建造執照設計錯誤樣 態案例說明

高雄市政府工務局
建築管理處 謝課長志昌

104年 9月 2日

建築抽查案件常見錯誤態樣分析

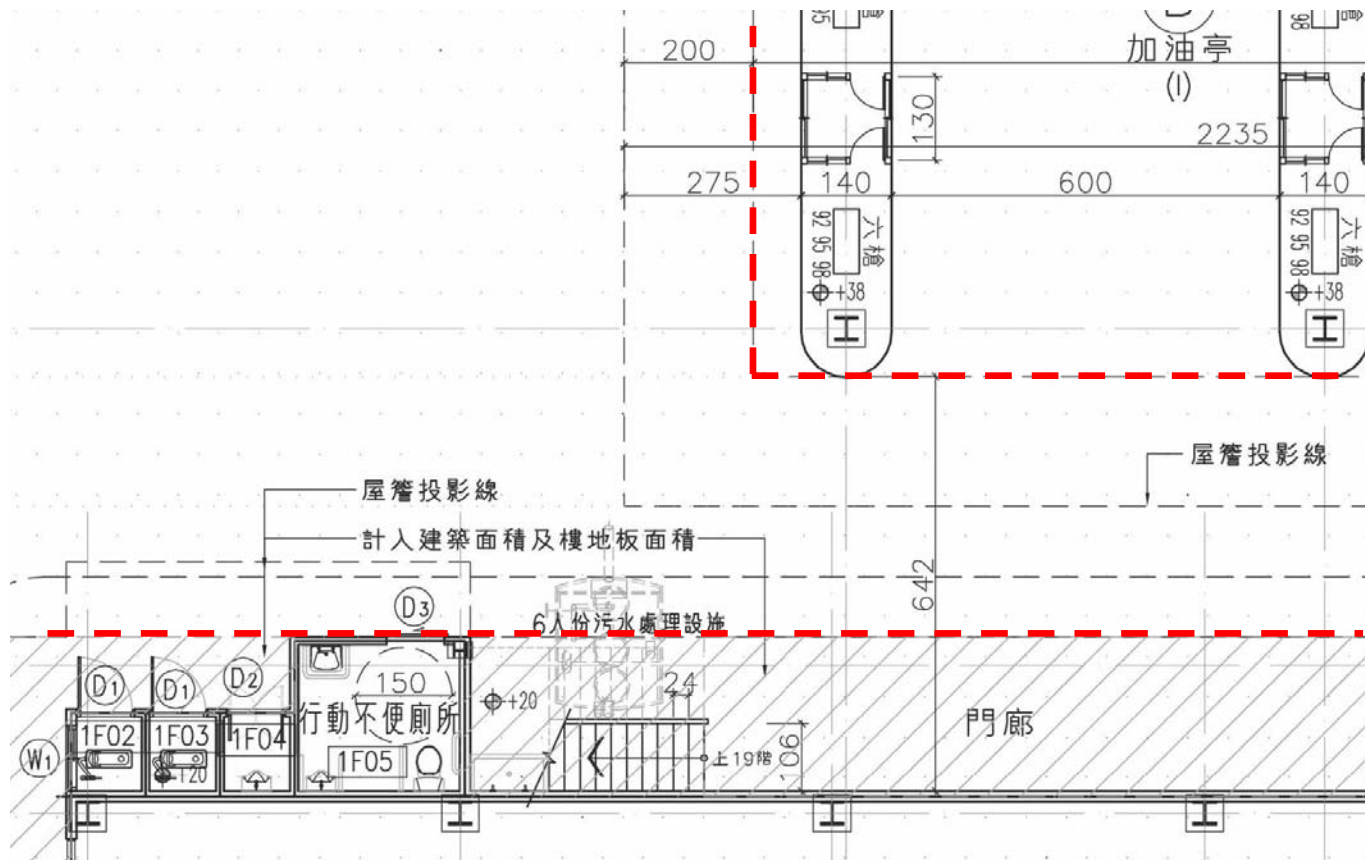
基地內二幢建築物間之防火間隔，未以計入樓地板面積之投影線檢討防火時效或開口面積（非以退縮外牆計），不符建築設計施工編第110條規定。

二層平面圖 S=1:200(A3)
S=1:100(A1)

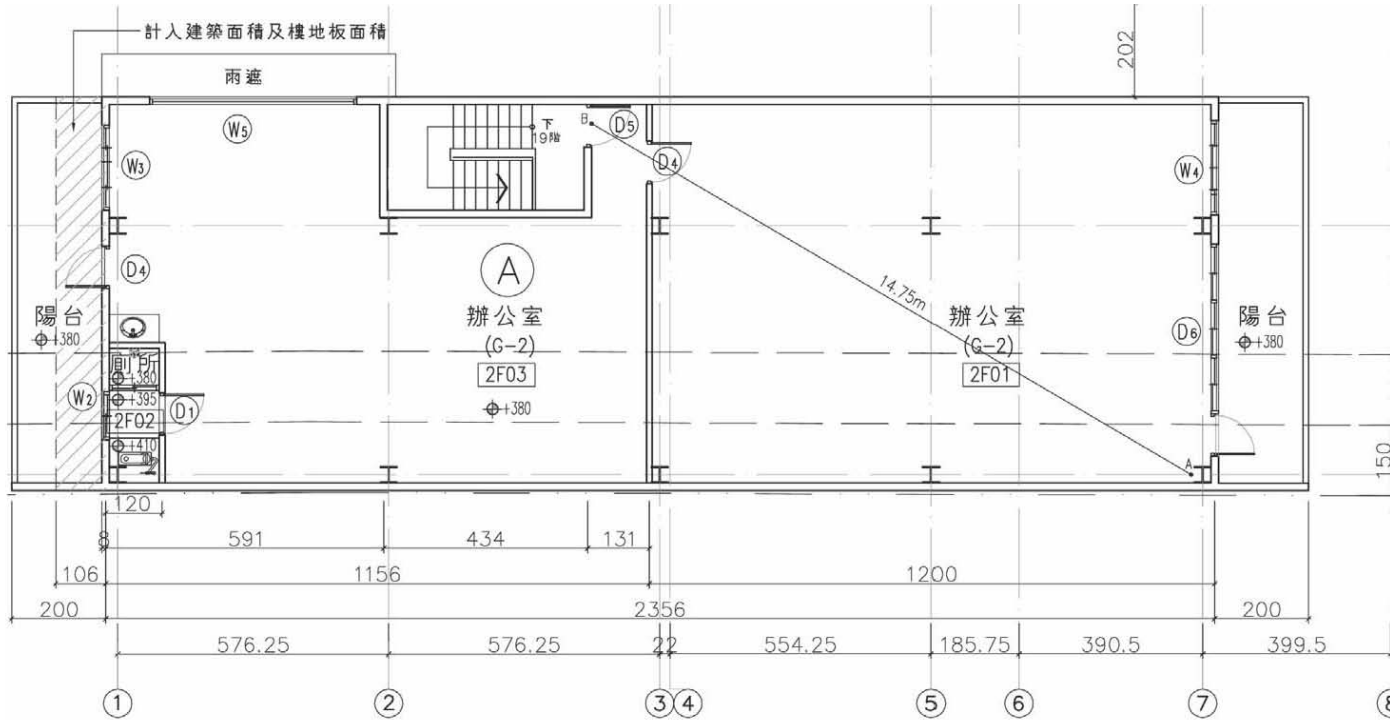
辦公室二層陽台面積不得大於該層樓地板面積1/10 (非以1/8檢討)，不符建築設計施工編第162條規定。

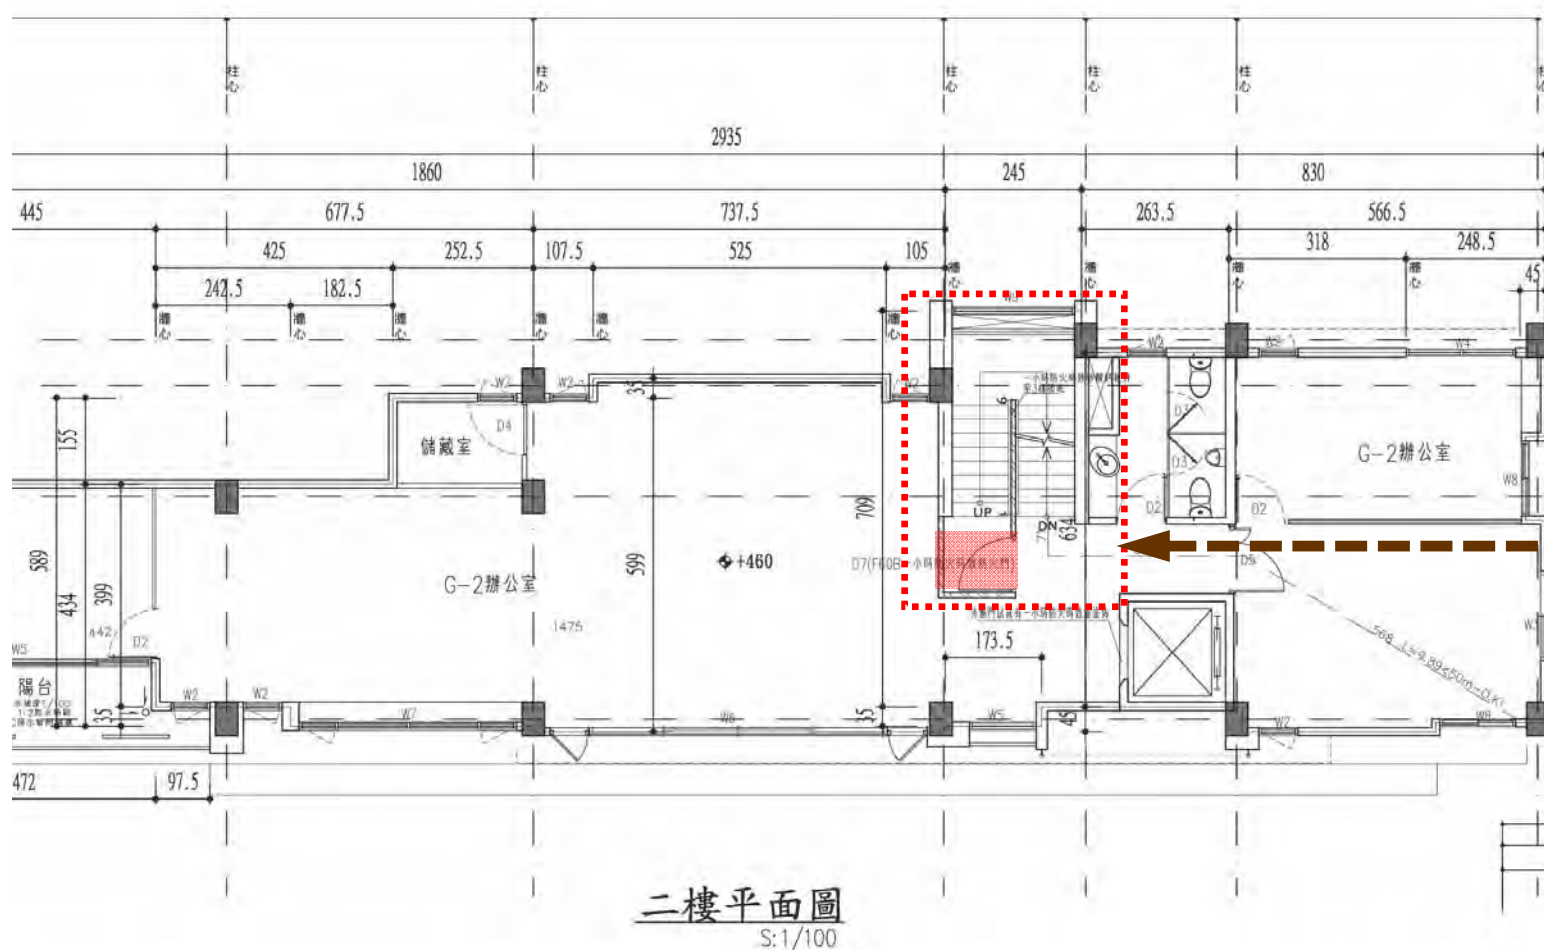
二層平面
防火門未
朝避難方
向開啟，
不符設計
施工編第
76條規定

若朝走廊
方向開
啟，則走
廊淨寬不
足。

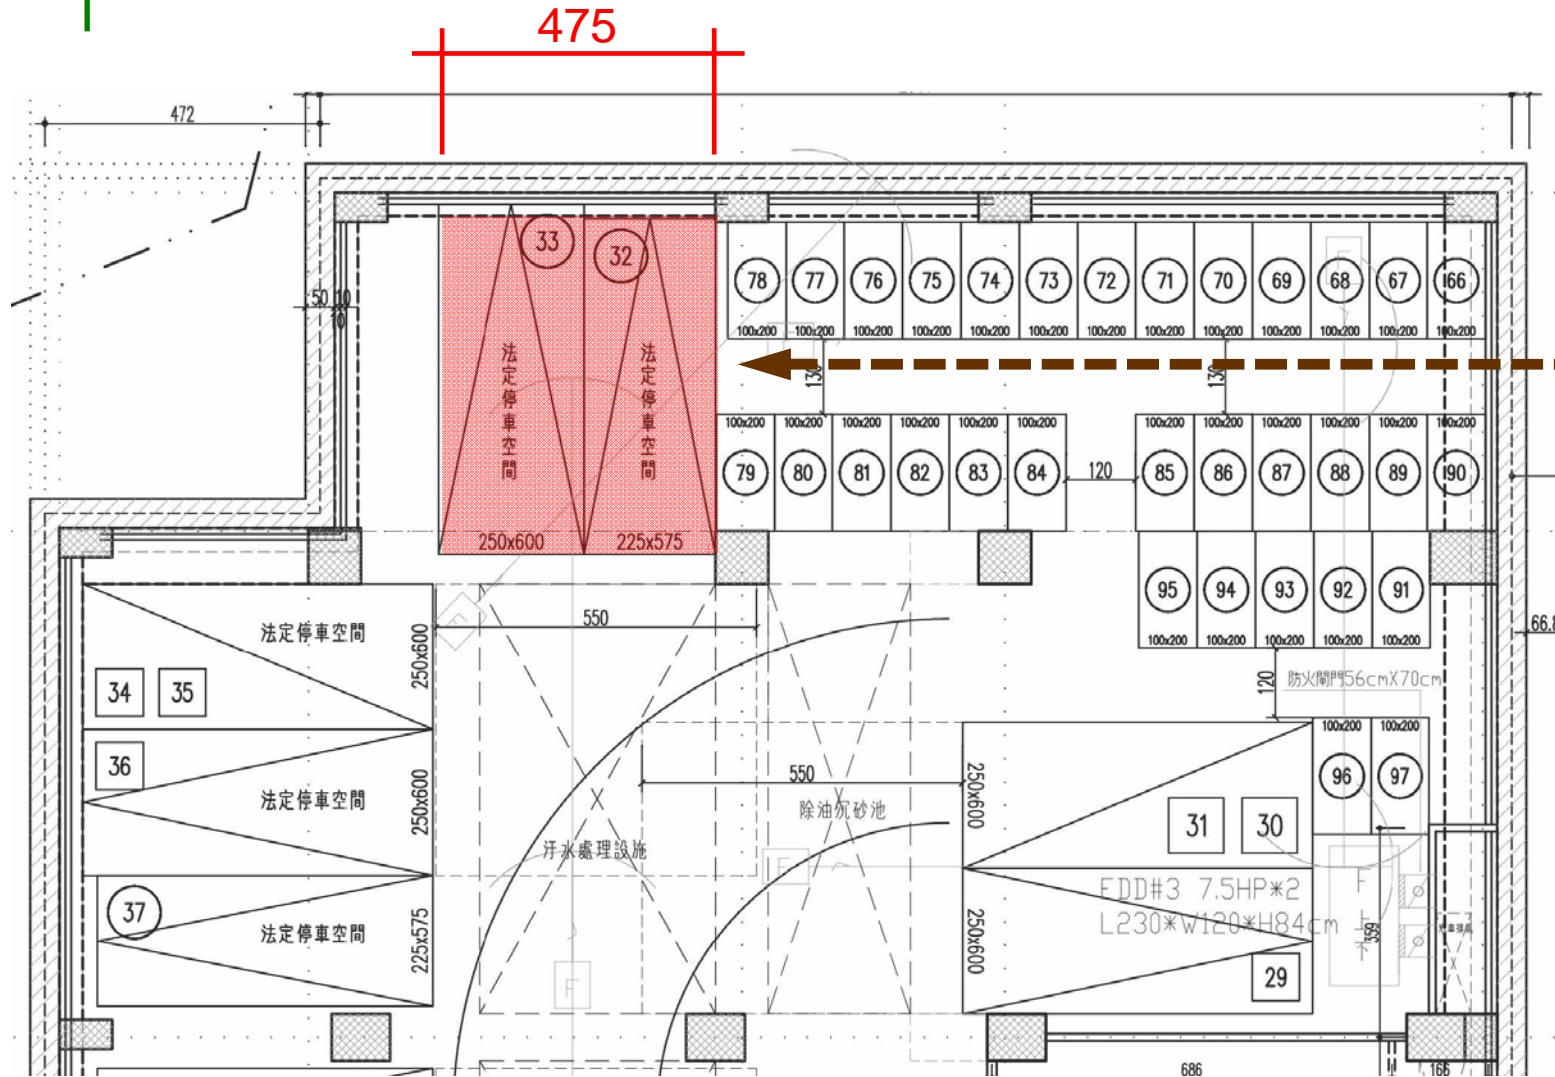
32、33車位未依第61條規定於車道前方設置寬5公尺(深度符合)之空間。

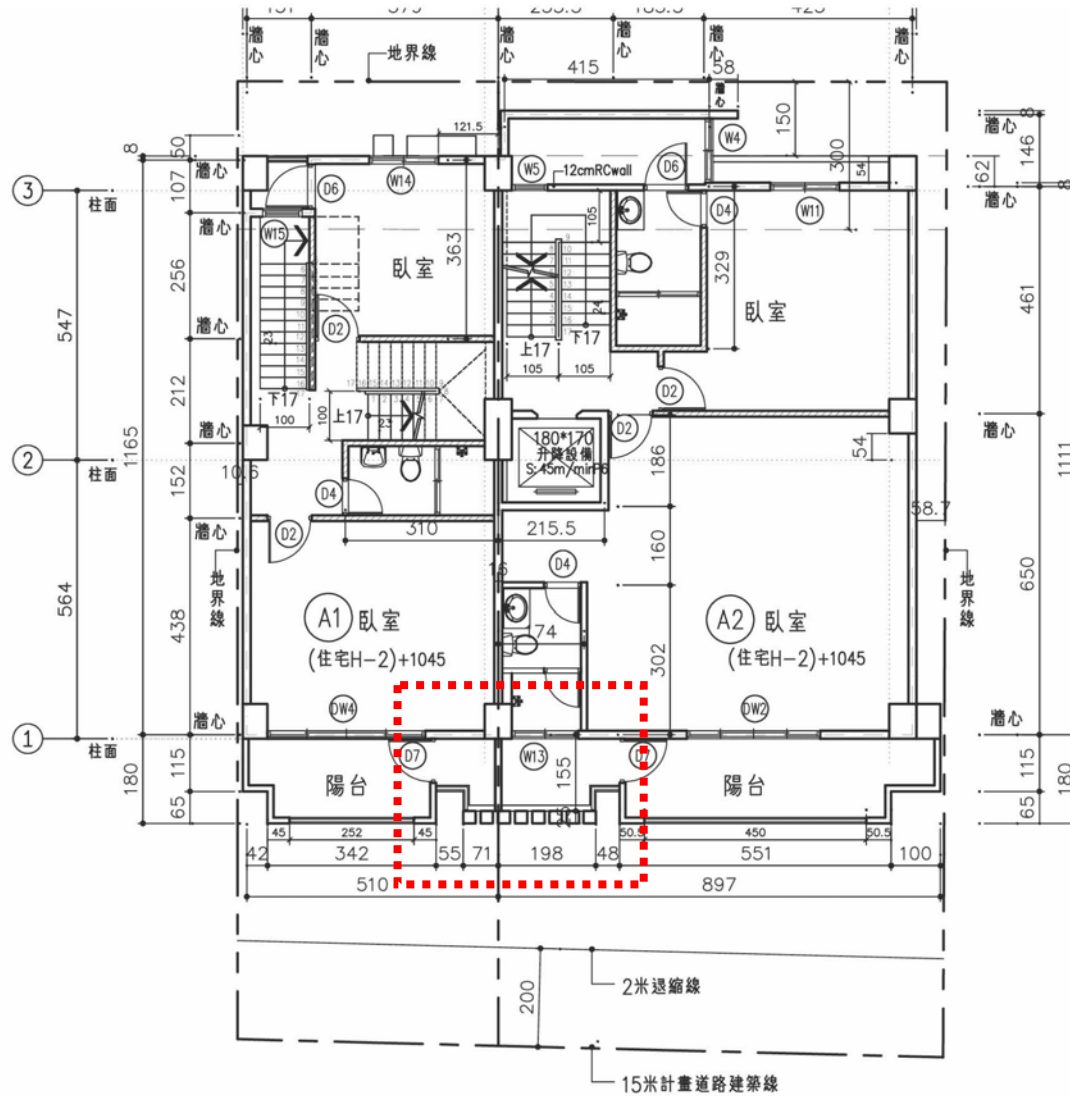
2層平面以上
陽台設置門窗
且實牆部分長
度超過45公分
(涉做為居室
使用)，設計
不合理。

屋突平面圖 S=1/100
樓高: 320cm

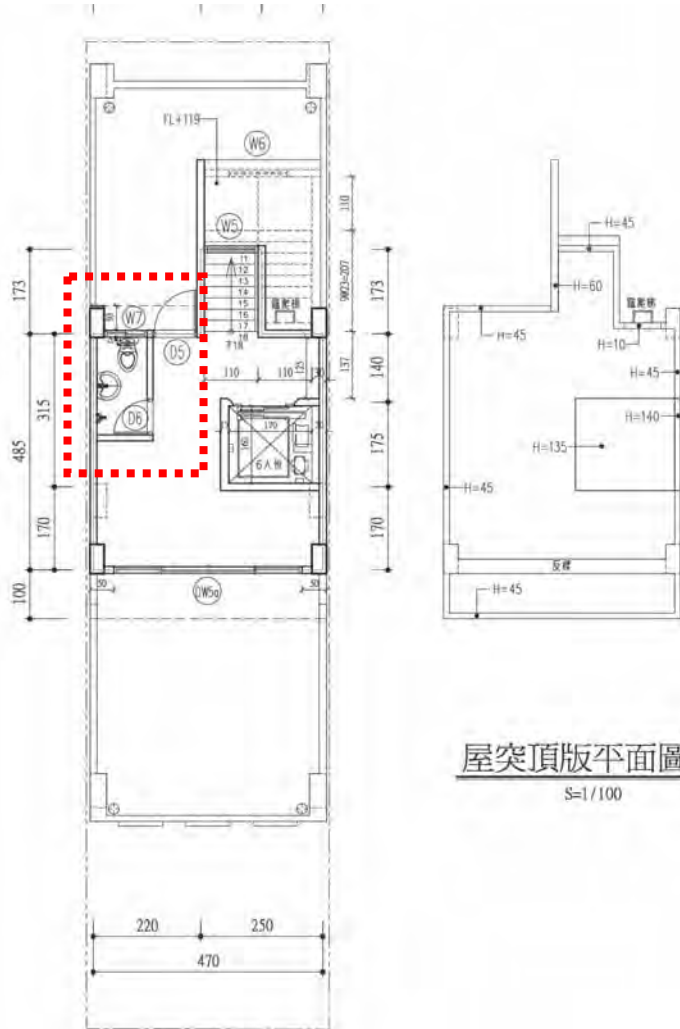
屋頂突出物
設置廁所不
符建築技術
規則施工編
第1條第10
款之規定。

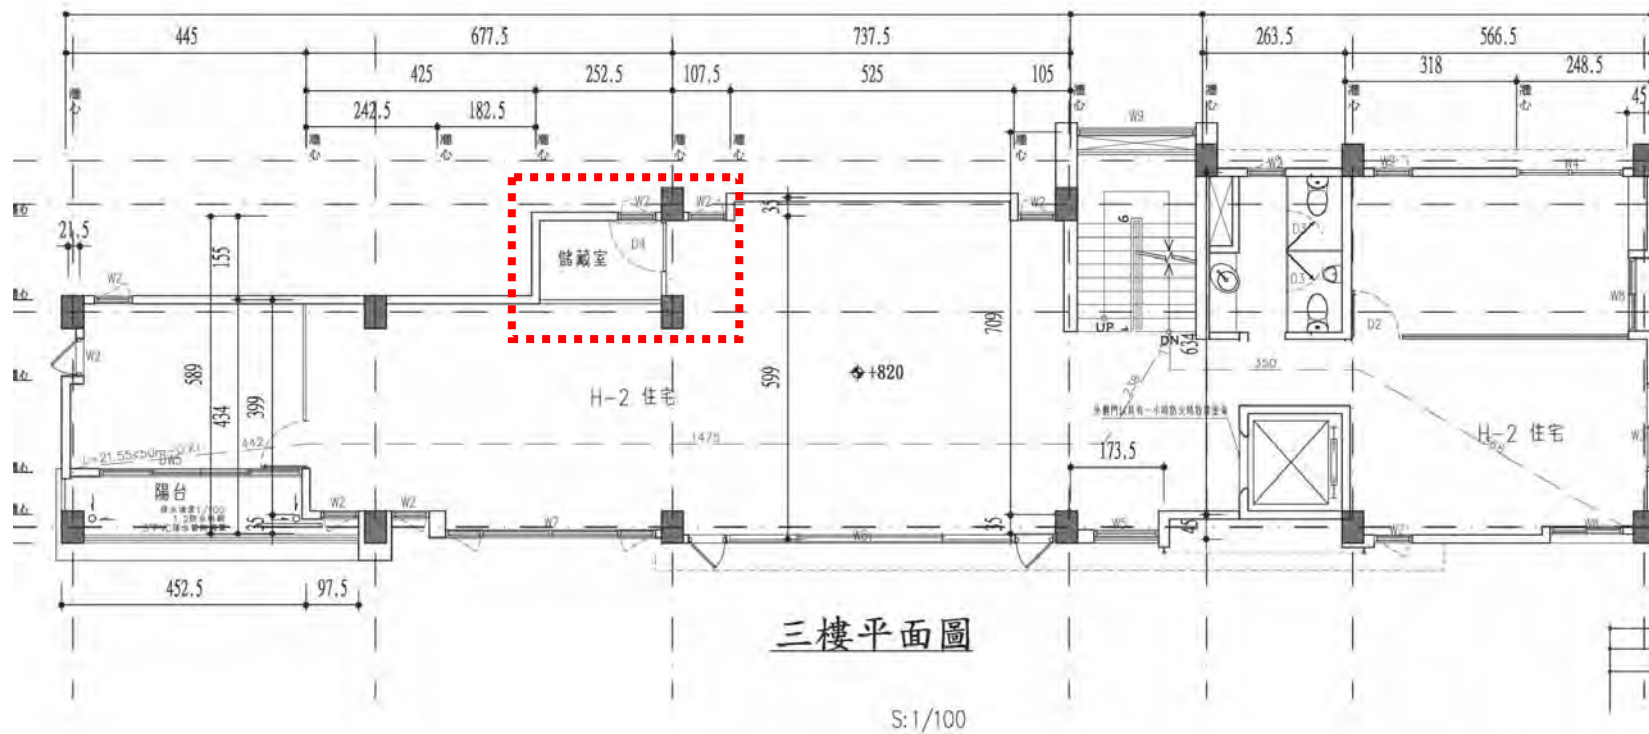
三層
平面未
檢討儲
藏室面
積小於
該層樓
地板面
積1/8
之規定。

(第110條-1)：

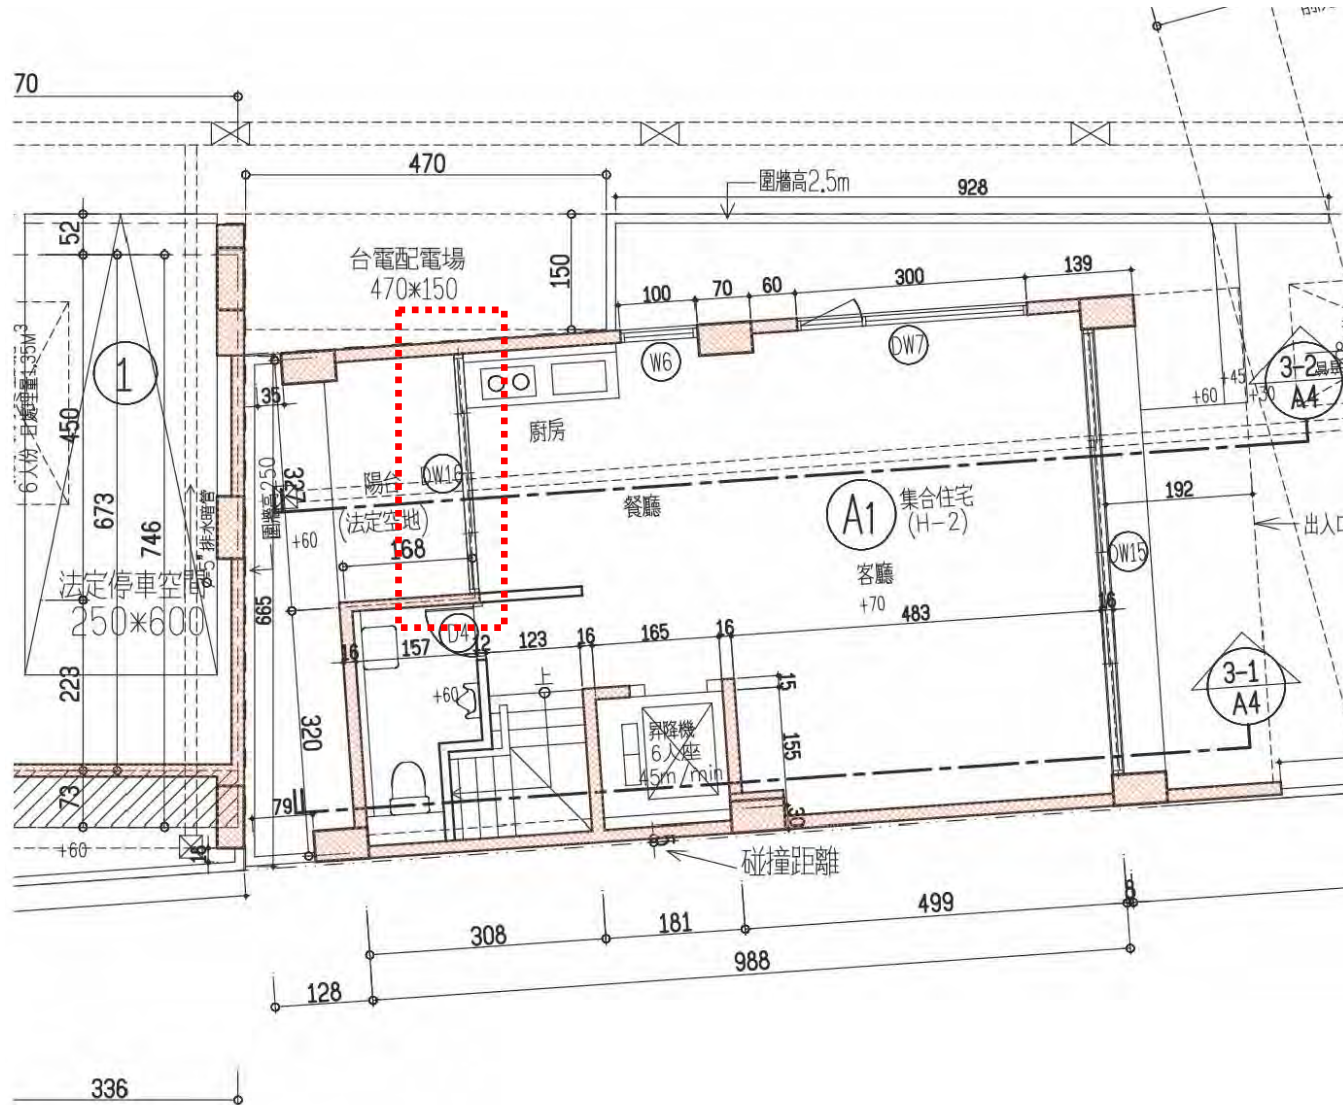
A1戶與B1戶
防火間隔未達
3公尺範圍
內，其牆上開
口，應裝設半
小時以上防火
時效之防火門
或固定式防火
窗等防火設
備。

(第110條-1)：

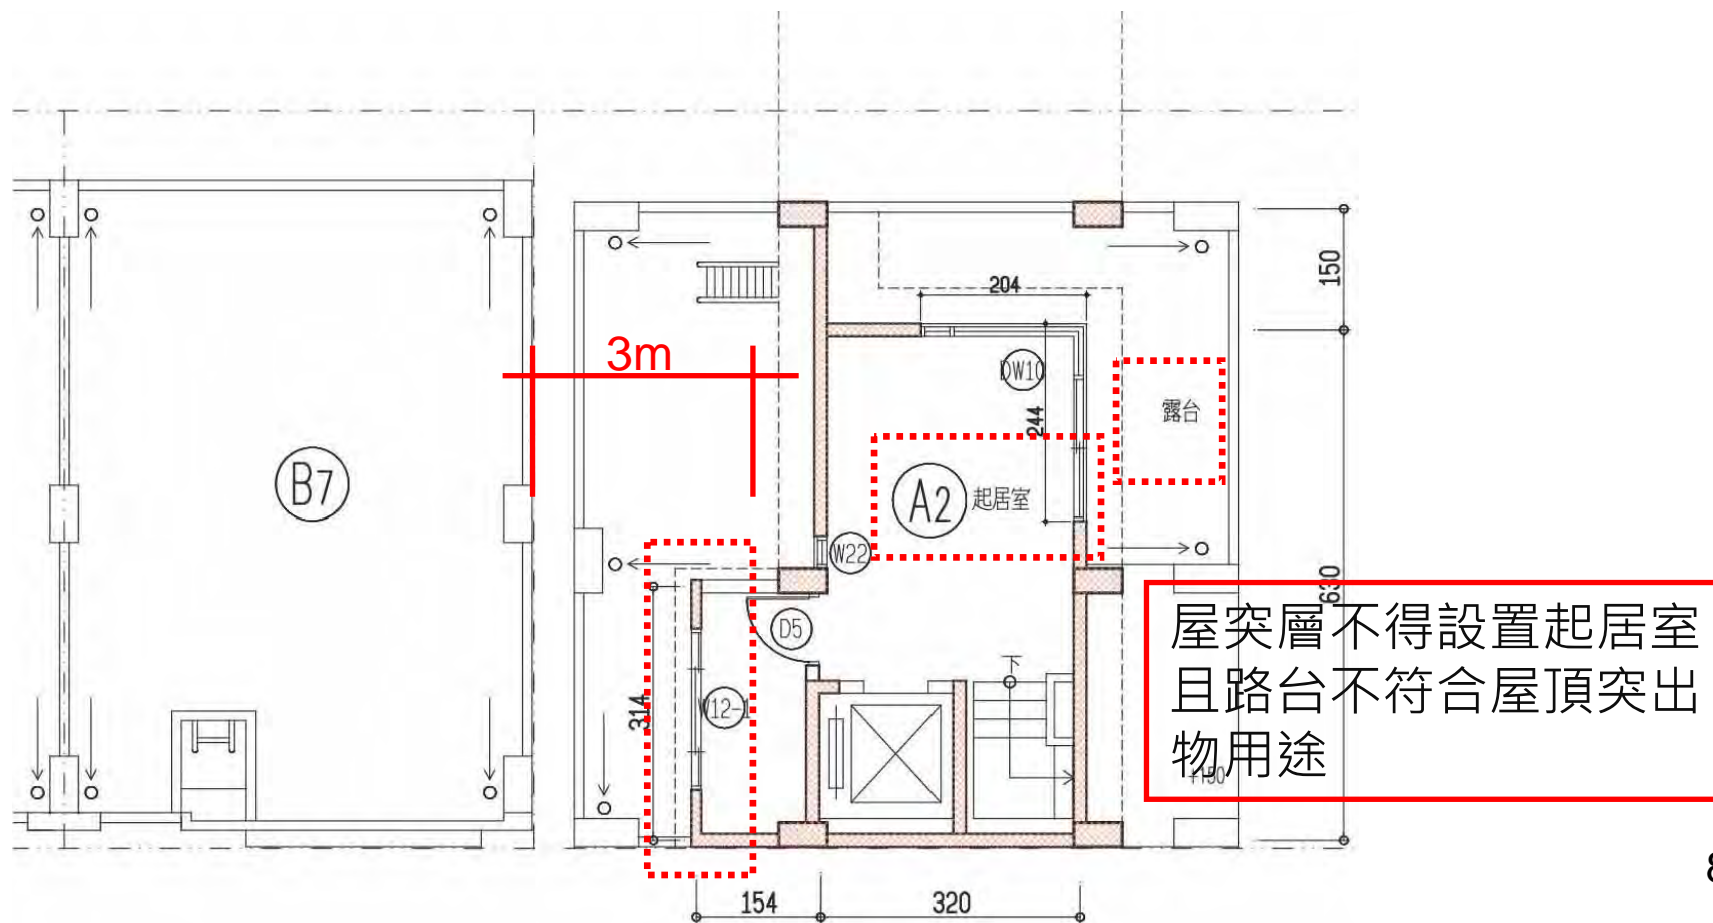
A2戶與B7戶防火間隔未達3公尺範圍內，其牆上開口(A2戶屋突一層DW12-1)應裝設半小時以上防火時效之防火門或固定式防火窗等防火設備
